INFORME DE VISITA DE CONTROL
N° 001-2024-OCI/0453-SVC

**“ESTADO SITUACIONAL DE LA OBRA: MEJORAMIENTO DE
LOS SERVICIOS EDUCATIVOS DE LAS INSTITUCIONES
EDUCATIVAS SAN FRANCISCO DE ASIS Y LA IE ELISEO
ALCIDES BERNAL LA SERNA DE LA CIUDAD DE PAITA,
DISTRITO DE PAITA, PROVINCIA DE PAITA – PIURA”**

**PERÍODO DE EVALUACIÓN:
DEL 29 DE ENERO DE 2024 AL 2 DE FEBRERO DE 2024**

Imagen n.º 1
Tablero general

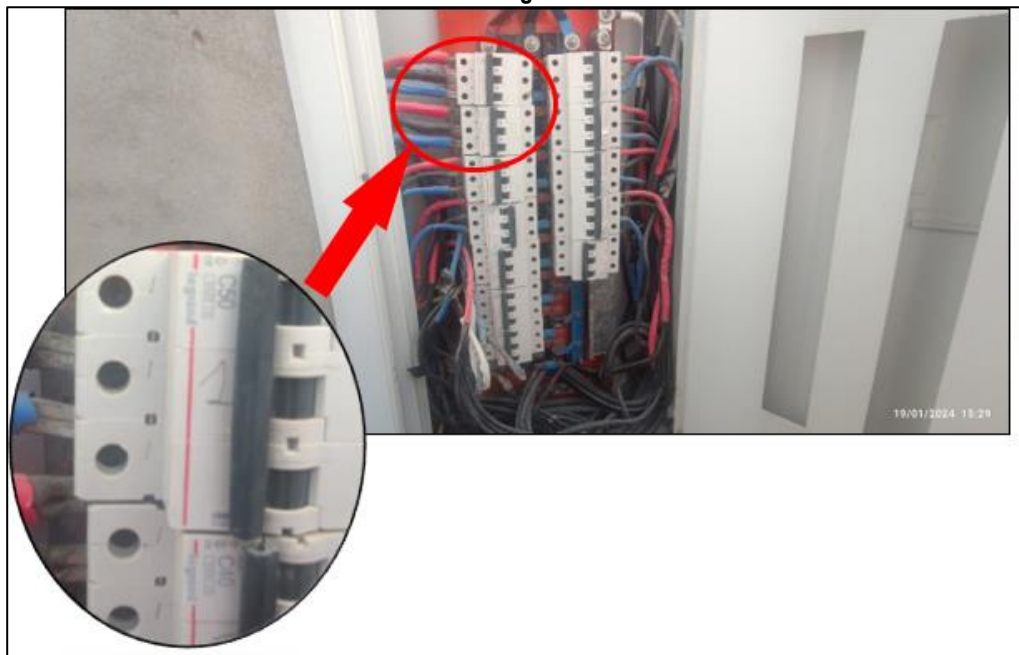
Durante la visita de inspección a la Institución Educativa se constató que, no contaba con energía eléctrica. Al revisar el sistema eléctrico con el fin de identificar el origen del problema, se identificó que el tablero general que va hacia el medidor no cuenta con ningún grado de protección de sólidos (como polvo) y líquidos (como agua)¹, así mismo se constató que la chapa del tipo push se encuentra averiada, por lo que, existe una cinta morada para asegurar la puerta del gabinete del tablero general, conforme se puede apreciar en las imágenes n.ºs 1 y 2, que se muestran a continuación:

Imagen n.º 6
Empalme de conductor eléctrico reemplazado

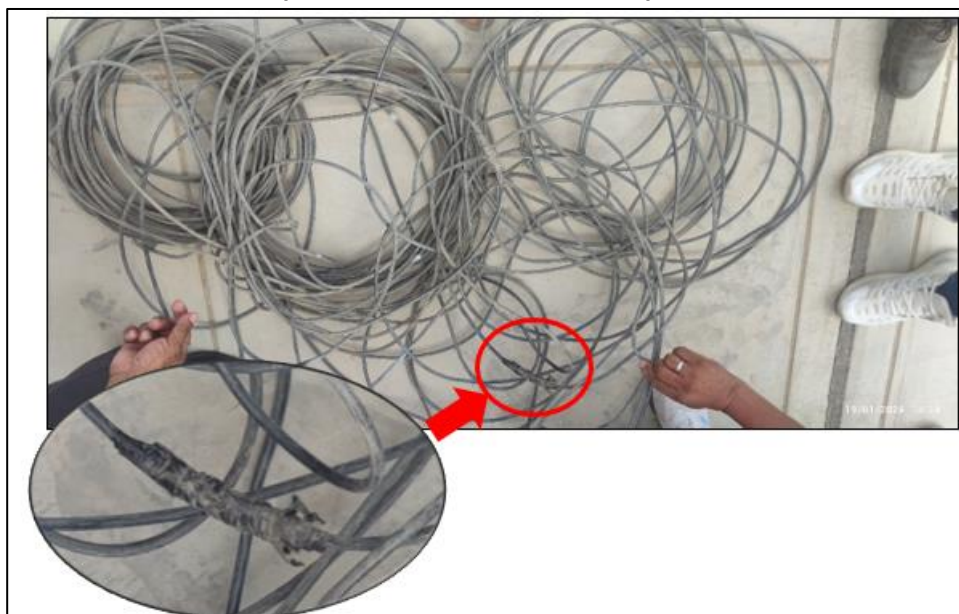
Por otro lado, con respecto al corte de la energía eléctrica, el personal de la institución educativa manifestó que, durante las lluvias de los meses de marzo, abril y mayo de 2023, las cajas de derivación eléctricas se llenaron de agua, esto hizo que se corte la energía eléctrica produciendo en algunos casos corto circuito y fuego en el interior de esta², es así que durante la visita de inspección se constató que, los conductores eléctricos cuentan con varios empalmes, conforme se puede apreciar en las imágenes n.ºs 6, 7 y 8, que se muestran a continuación:

Imagen n.º 10

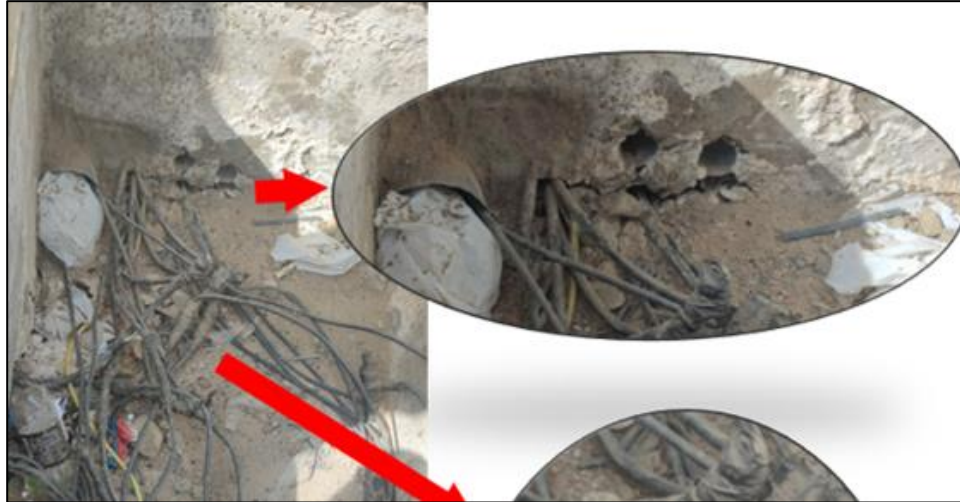
Así mismo, se pudo apreciar que los conductores eléctricos que fueron utilizados de forma subterránea no cuentan con nomenclatura que permita identificar el tipo de conductor eléctrico usado, además este sistema eléctrico subterráneo no cuenta con ductos de concreto, si no con tubería de pvc cuyo diámetro no permite una instalación holgada de todos los conductores eléctricos; cabe mencionar que, la gestión de la institución educativa instaló una nueva tubería de pvc con un diámetro mayor para la instalación de los conductores eléctricos, conforme se puede apreciar en las imágenes n.ºs 9 y 10, que se muestran a continuación:

Tubería de pvc de poco diámetro que no permitía el ingreso holgado de todos los conductores eléctricos

Imagen n.º 11

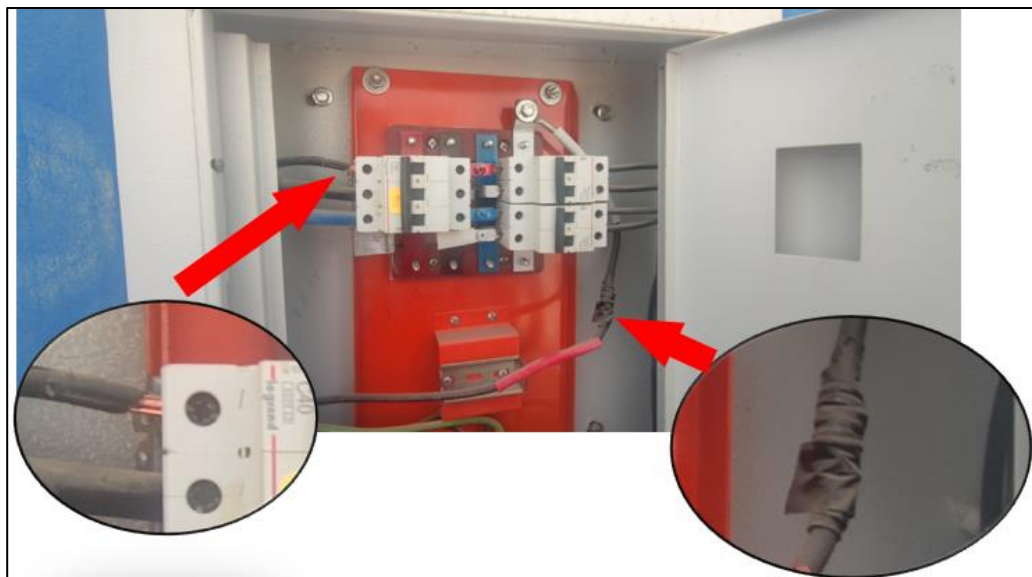
De igual modo, se apreció que, en algunos tableros de distribución, los conductores eléctricos cuentan con empalmes y están expuestos, así mismo, la chapa push se encuentra averiada, conforme se puede apreciar en las imágenes n.ºs 11 y 12, que se muestran a continuación:

Conductores eléctricos expuestos y con empalmes

Imagen n.º 31
Computadoras que no pueden ser usadas por los estudiantes debido a la falta de energía eléctrica

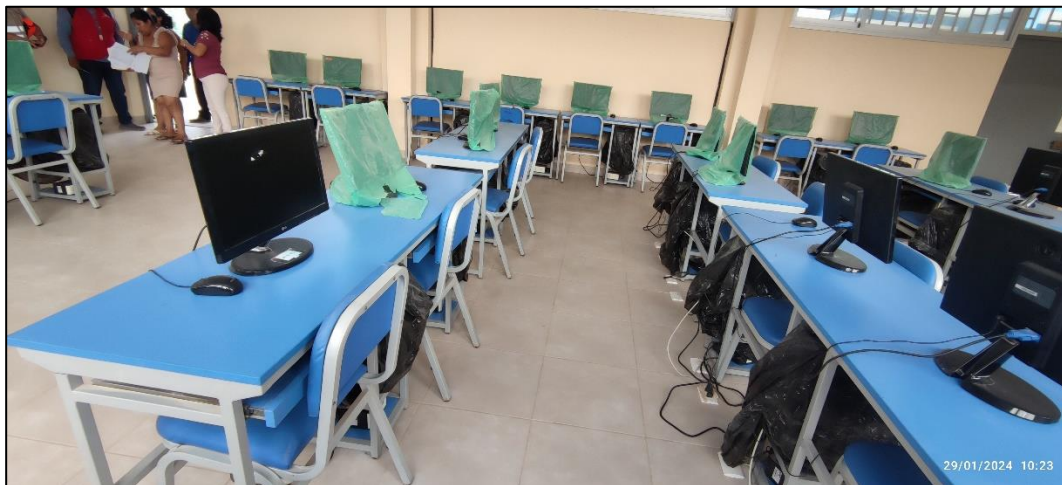
Se observó que la falta de energía eléctrica en la Institución Educativa no permite el uso de los dos centros informáticos además de los televisores y proyectores, ese decir este problema conlleva a que, la Institución Educativa no cuente con el sistema informático afectando a la población estudiantil; lo indicado se puede apreciar en las imágenes n.ºs 30, 31, 32, 33, 34, 35 y 36, que se muestran a continuación:

Imagen n.º 44
Techo donde discurre el agua de las lluvias

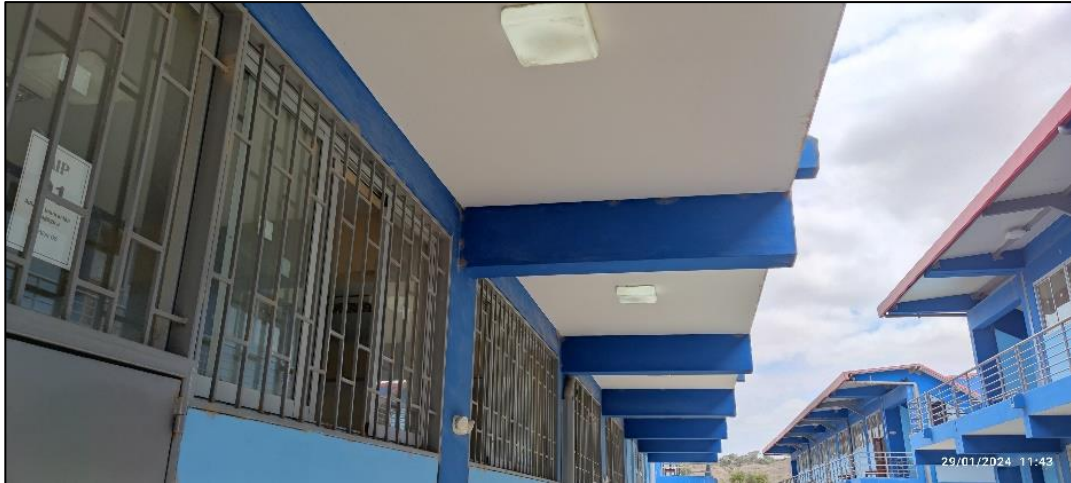
De otro lado, según lo manifestado por la subdirectora, las aguas producto de las lluvias caen en forma de cascada al primer piso y no por la gárgola, producto de que la capacidad de la canaleta para la evacuación pluvial es insuficiente ocasionando la inundación de la Institución Educativa; este problema

se agrava con el desprendimiento de la rejilla metálica en las canaletas de evacuación pluvial; lo indicado se puede apreciar en las imágenes n.ºs 44, 45 y 46, que se muestran a continuación:

Imagen n.º 49

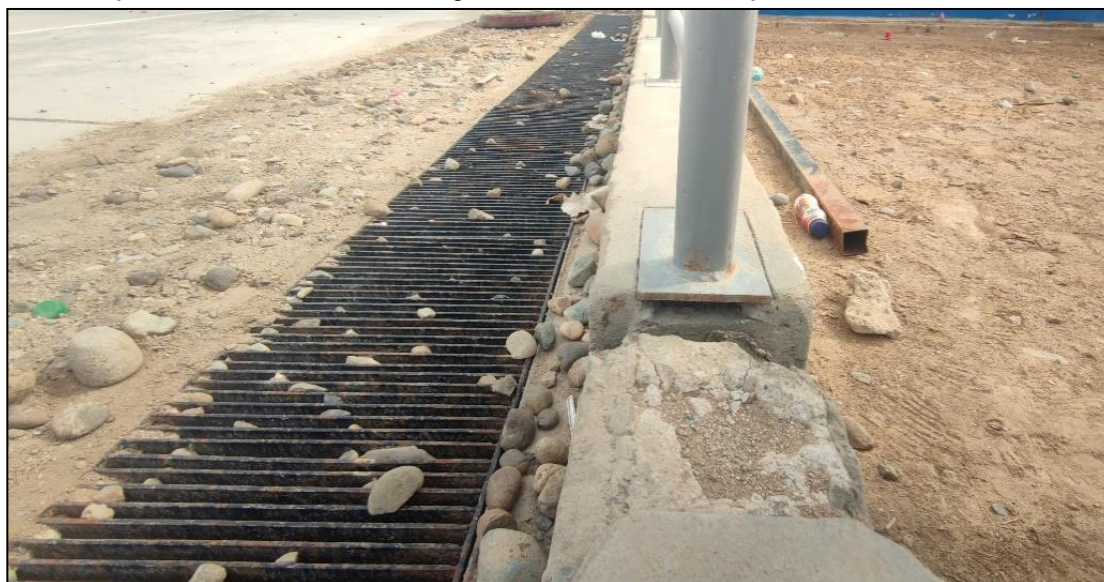
Desprendimiento de barandas de seguridad en ambientes correspondientes al nivel inicial
